**Objet : Avis du Parc naturel régional du Vexin français sur le projet de Plan Local d'Urbanisme du hameau de Gadancourt**

Vous avez arrêté en conseil municipal le projet de Plan Local d'Urbanisme (PLU) du hameau de Gadancourt, Commune d'Avernes. En application de l'article L.153-16 du Code de l'urbanisme, vous avez sollicité l'avis du Parc naturel régional du Vexin français sur ce projet arrêté. Nous vous communiquons par la présente cet avis sur le projet de PLU reçu le 16 mai 2019 à la Maison du Parc.

**Annexe Avis du Parc naturel régional du Vexin français**  
**Proposition de modification des zones Agricoles**

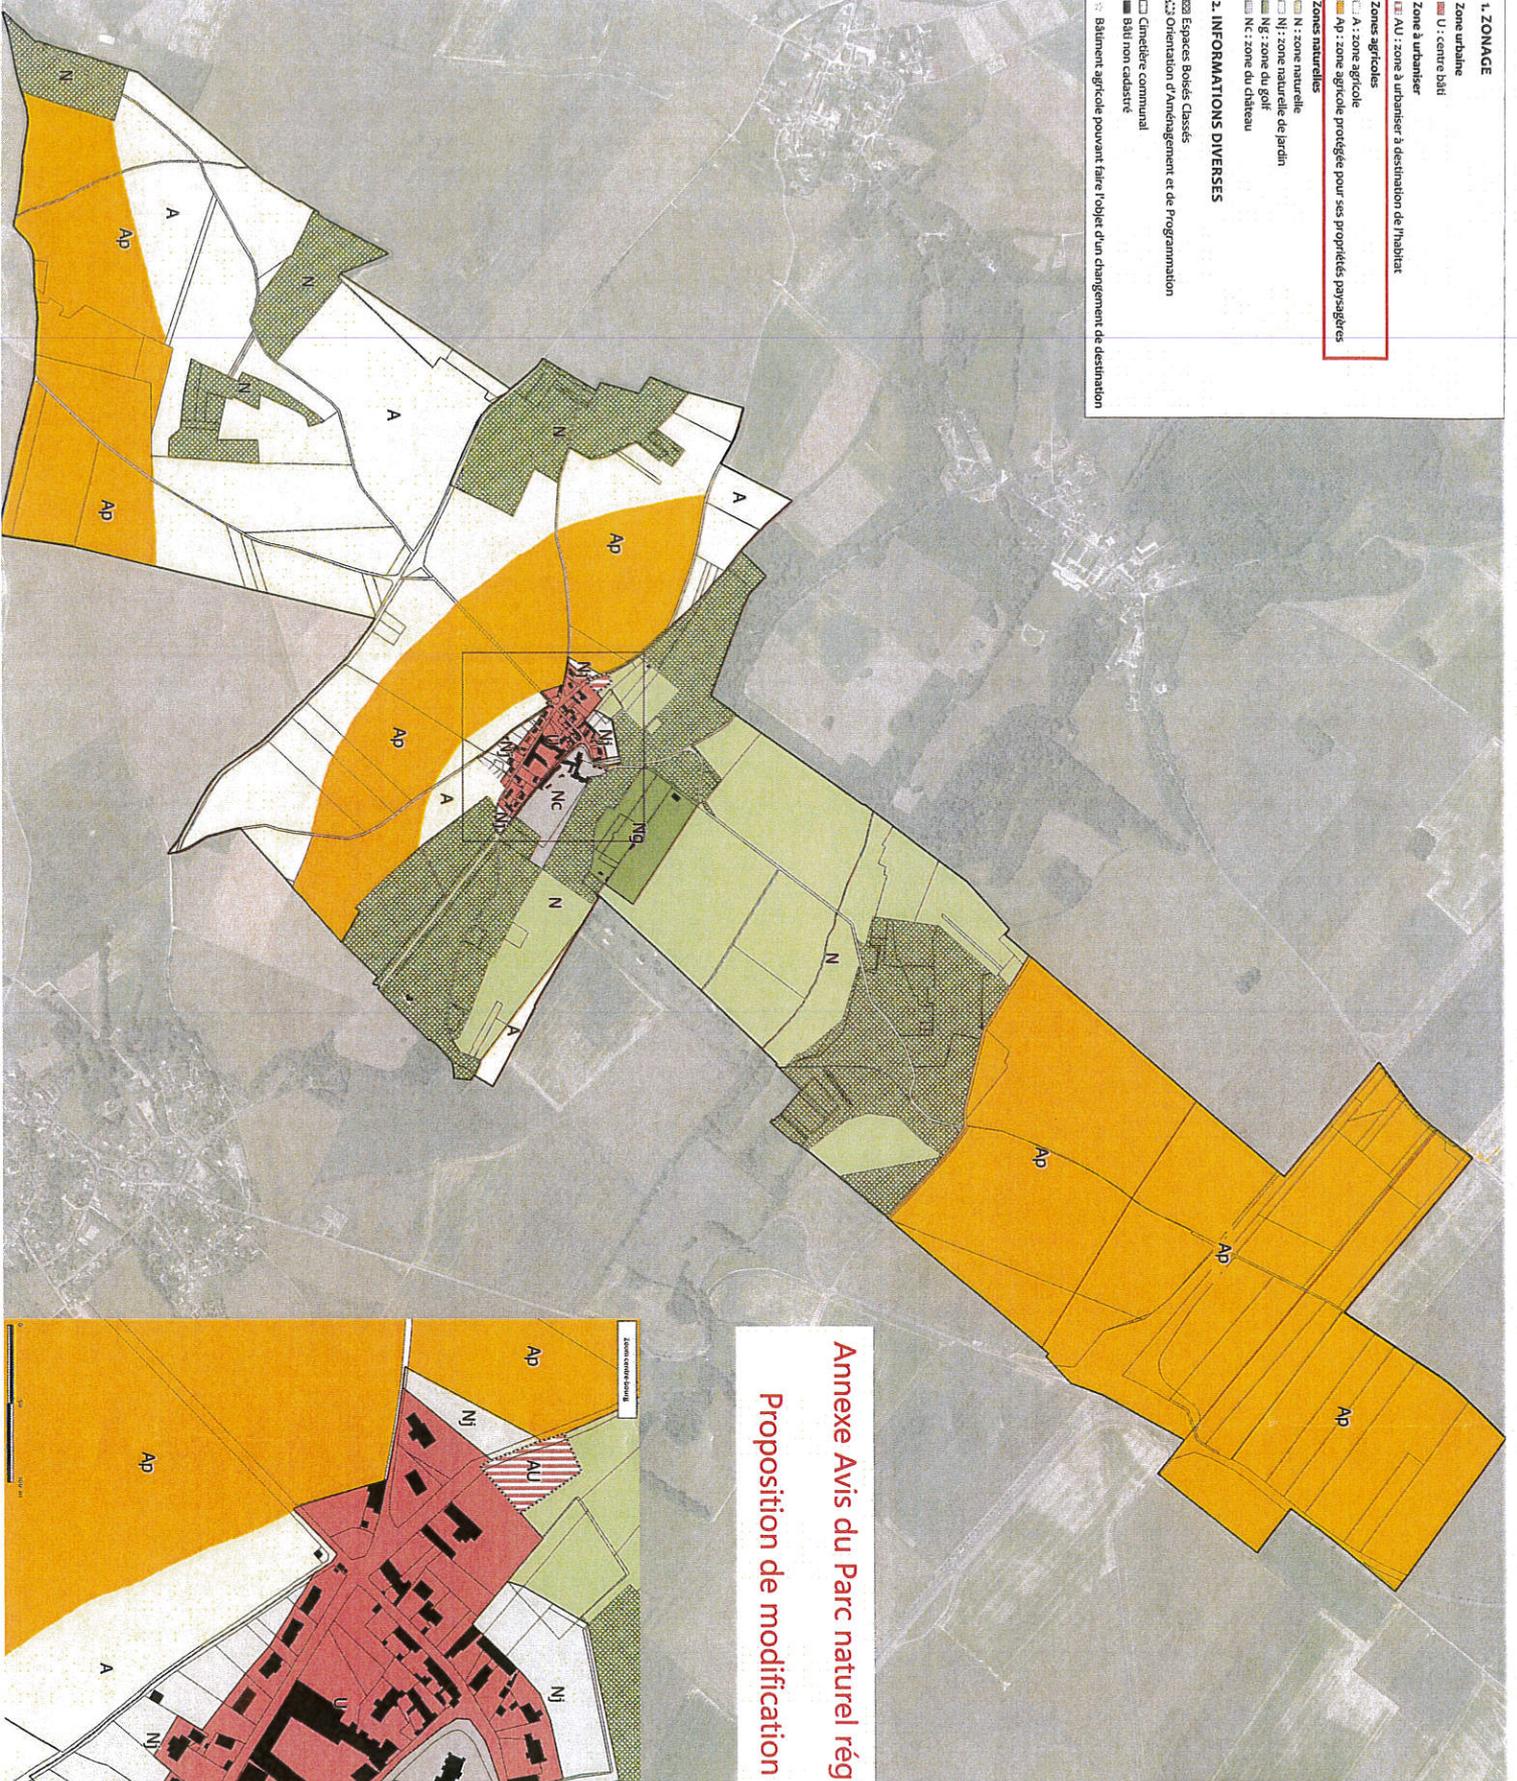
Au regard de l'engagement souscrit dans la Charte, il sera donc nécessaire de revoir rigoureusement la délimitation des zones Agricoles constructibles et inconstructibles. Vous trouverez en annexe, du présent avis, une carte représentant les zones devant, de notre point de vue, être zonées en Ap.

- les secteurs agricoles le long de la route de Wy-dit-Joli-Village ;
- les secteurs aux Nord de la RD81 ;
- la ceinture agricole aux abords Sud du hameau, visible depuis la RD81.
